Bundesfachplanung SuedLink	   
A100_ARGESL_P8_SL_B_GEN_0022		 Von der Europäischen Union kofinanziert Fazilität „Connecting Europe“ Der Inhalt gibt die Ansicht der Vorhabenträger wieder und nicht die Meinung der Europäischen Kommission

PRÜFUNG KONFLIKTBEREICH PUMPSPEICHERKRAFT- WERK ERZHAUSEN

Abbildung 1 Systemskizze des Bereichs um das Unterbecken (Quelle: Stellungnahme des Kraftwerksbetreibers vom 05.11.2020)

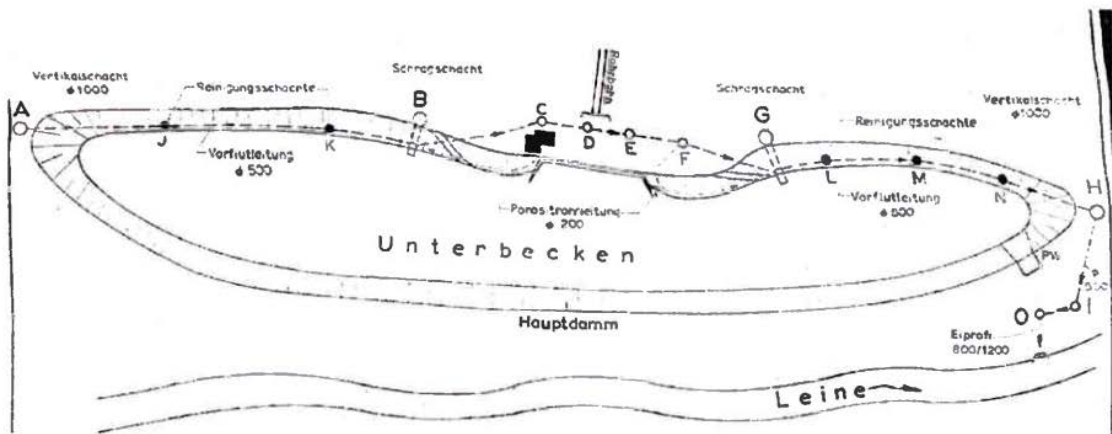
Das Unterbecken des Pumpspeicherkraftwerks (PSW) befindet sich im Talboden der Leine. Es ist zur Leine hin durch einen Erddamm begrenzt, an dessen Fuß sich ein befestigter Fahrweg befindet. In diesem Fahrweg befinden sich augenscheinlich keine Drainage- oder andere Leitungen. Vielmehr sind die Drainageleitungen westseitig, also hangseitig gelegen, um durch das Hangwasser die Stabilität des hangseitigen Damms nicht zu gefährden. Diese Lage der Drainageleitungen geht gut aus der Planskizze auf S. 10 der Einwendung hervor:

Lediglich am Nordrand des Unterbeckens reicht die Drainage in die landwirtschaftlich genutzte Fläche hinein. Wie ebenfalls auf o.g. Planskizze wie auch im Luftbild gut erkennbar, befinden sich die Schächte „I“ und „O“ im Feld, und entwässern dann durch eine Leitung 800/1200 zur Leine hin, Auch das Einleitbauwerk dort ist im Luftbild erkennbar. Bis zum Gewässerrandstreifen der Leine liegen 90 m:

Abbildung 2 Drainageschächte am Nordende des Unterbeckens

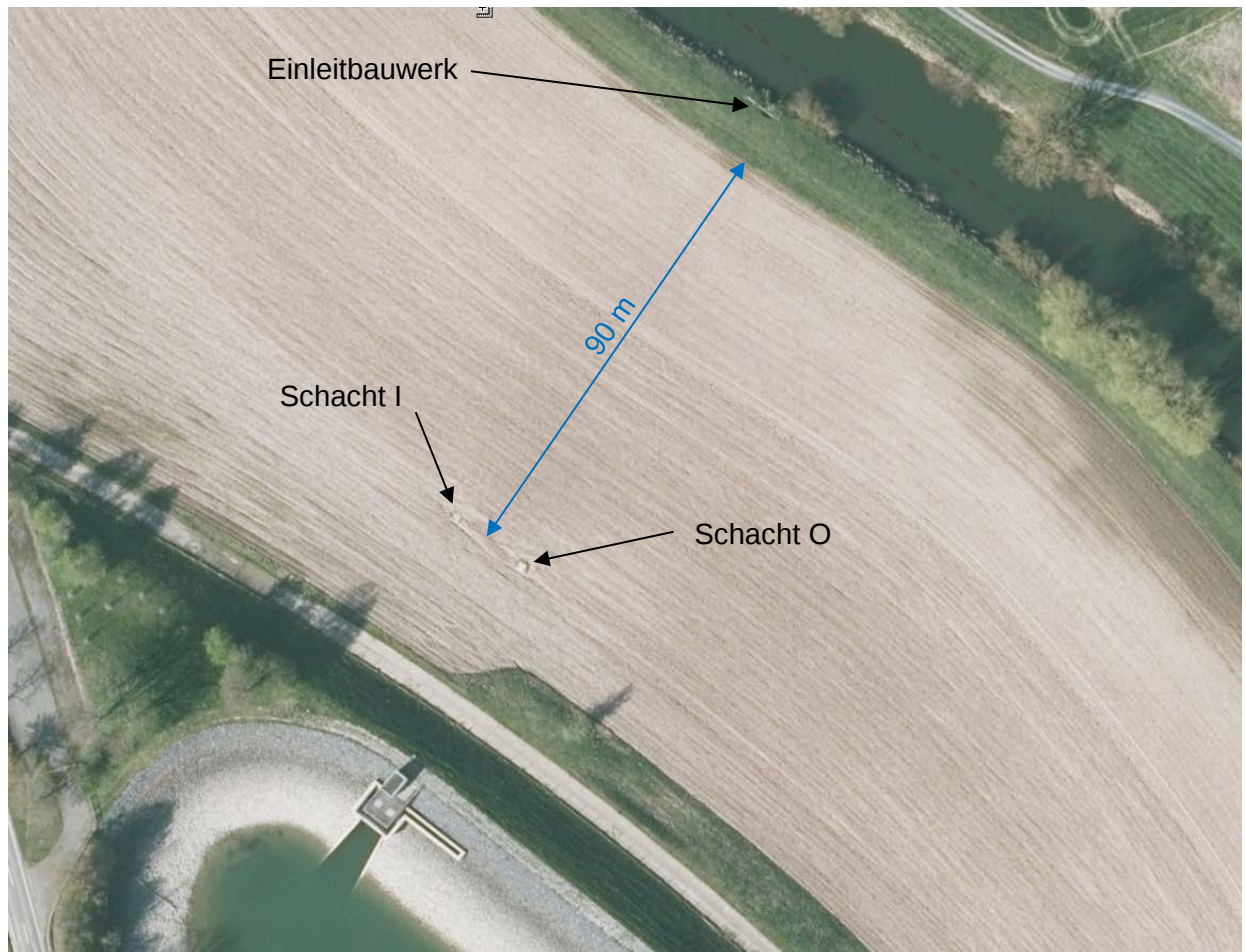
Die Rohrleitungen und Drainagen des PSW müssen nördlich des Unterbeckens gequert werden. In den Antragsunterlagen (Unterlage 2, insb. Kap. 2.4.2) sind diverse Bauverfahren beschrieben, die bei geeigneter Auswahl und fachgerechter Ausführung weder eine Außerbetriebnahme der Leitungen erfordern, noch die Integrität und Funktionstüchtigkeit der Leitungen gefährden und für die Querung in Betracht kommen. Wie bei jedem Bau von erdverlegten Fernleitungen werden auch für SuedLink zahlreiche (hunderte) solcher Fremdleitungen gequert werden. Auf diese Weise werden etwa auch Hochdruck-Gasfernleitungen sehr großen Durchmessers gequert. Querungen stellen eine alltägliche Aufgabenstellung im Leitungsbau dar; so auch hier.

Drainageleitungen in landwirtschaftlichen Fläche werden in der Detailplanung berücksichtigt und nach der Fertigstellung der Baumaßnahme fachgerecht wiederhergestellt. Auch dies ist eine Standard-Vorgehensweise im erdverlegten Leitungsbau, die bei einer Vielzahl von drainierten landwirtschaftlichen Flächen zur Anwendung kommt.

Abbildung 4 Engste Stelle zwischen Unterbecken und Leine

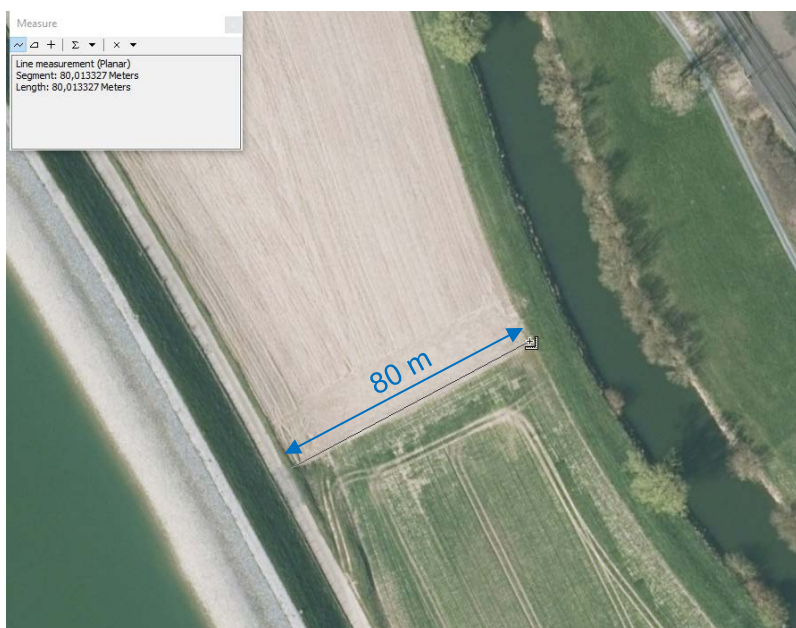
Die engste Stelle zwischen dem Fahrweg am Fuße des Unterbeckens und dem Gewässer-
randstreifen der Leine befindet sich etwa in der Mitte des Beckens. Hier weist die landwirt-
schaftlich genutzte Fläche eine Breite von gut 80 m auf:

Die landwirtschaftliche Fläche zwischen dem Unterbecken und der Leine ist praktisch eben,
sie weist ein geringes Gefälle nach Norden hin auf, offenbar der Fließrichtung der Leine hin
folgend. Zwischen Fahrweg und Dammkrone des Unterbeckens sind ca. 6 m Höhenunter-
schied. Zwischen Fahrweg und landwirtschaftlicher Fläche liegt nur ein geringer Höhenun-
terschied von bis zu ca. 2-3 m vor, weshalb sich nach Norden hin auch der Wiesenstreifen
zwischen Fahrweg und landwirtschaftlich genutzte Fläche verbreitert.

Abbildung 7 Lage der Pufferbereiche des FFH-Gebiets und Hangneigung im Bereich des Unterbeckens.

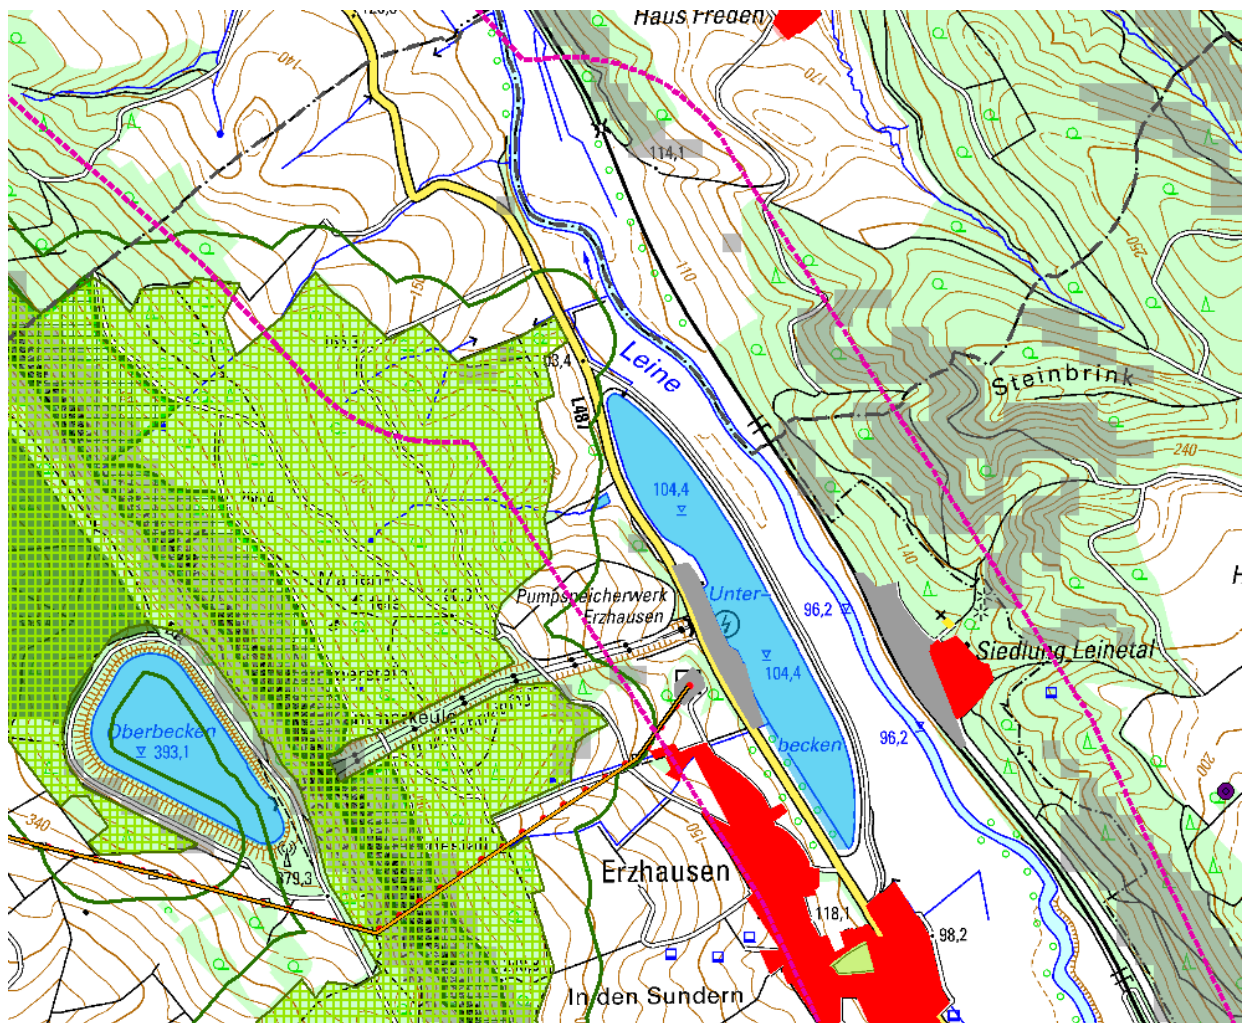
Leine ausreichend Trassierungsraum für das Projekt SuedLink. Westlich des Beckens würde eine potenzielle Trassenachse dagegen im Pufferbereich des FFH-Gebiets 4024-332 liegen, innerhalb dessen mögliche Auswirkungen auf das FFH-Gebiet nicht von vorn herein auszuschließen wären. Zudem müssten die Fallrohre des PSW unterquert werden. Eine Unterquerung ist zwar technisch durchaus möglich, vorzugswürdig sind aber alternative Möglichkeiten, um die Lagestabilität der Fallrohre möglichst nicht zu gefährden. Östlich der Leine verbliebe nur ein schmaler Streifen Grünland, bevor die Böschung zur Bahnlinie beginnt. Jenseits der Bahnlinie liegt nicht nur ein geschlossenes Waldgebiet am Hang, sondern auch die Siedlung Leinetal, sodass eine Trassierung auch hier nicht möglich wäre.

Abbildung 10 Typenplan der Stammstrecke aus Antrag §19. Der linke Rand des Arbeitsstreifens würde hier Richtung Unterbecken zeigen, der Schnitt ist hier also mit Blickrichtung nach Norden gezeigt.

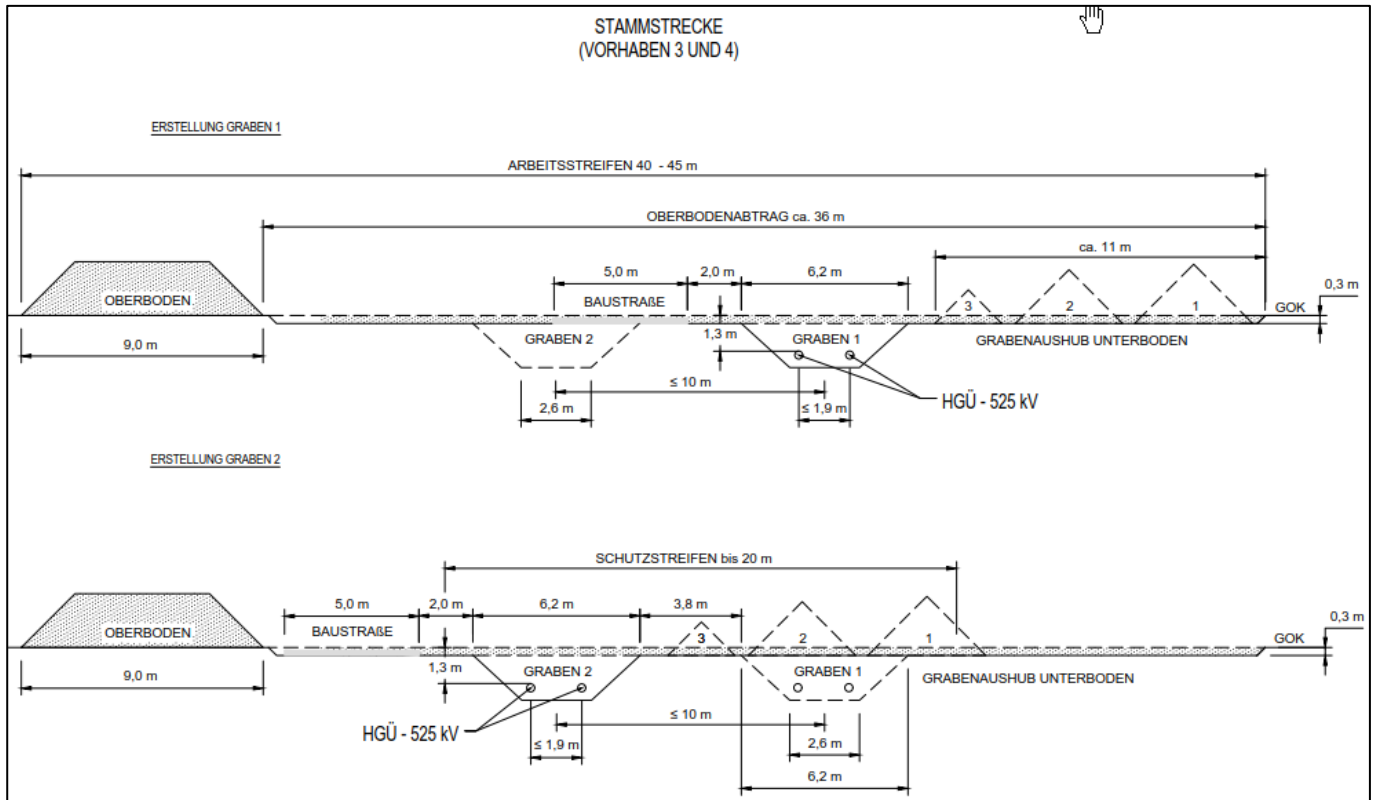
Eine potenzielle Trassenachse würde mit Rücksicht auf die Standsicherheit des Damms des Unterbeckens so weit wie möglich entfernt von diesem platziert werden. Da der Gewässerrandstreifen der Leine an dieser Stelle durchgängig ca. 12 m Breite aufweist, könnte der Arbeitsstreifen also unmittelbar an den Gewässerrandstreifen anschließen. Somit würde selbst im ungünstigsten Fall und an der engsten Stelle zwischen Arbeitsstreifenrand des SuedLink und dem Feldrain neben dem Fahrweg noch 35 m verbleiben, bzw. 40 m zum Dammfuß des dort nur ca. 6 m hoch aufragenden Damms des Unterbeckens. Der nächstgelegene Rand eines Erdkabelgrabens wird sich nochmals ca. 16 m weiter weg vom Unterbecken befinden, da im Arbeitsstreifen zunächst die Oberbodenmiete und der Fahrstreifen liegen. Der Kabelgraben läge also ca. 56 m vom Dammfuß oder 50 m vom Rand des Fahrweges entfernt:

Diese Entfernung ist als mehr als ausreichend, um die Standsicherheit des Dammes beim Bau oder Betrieb der Erdkabel nicht zu gefährden. Das Vorhaben würde daher nicht, wie die Einwendung versucht darzustellen, in „unmittelbarer Nähe zum Damm des Unterbeckens“ verlaufen.
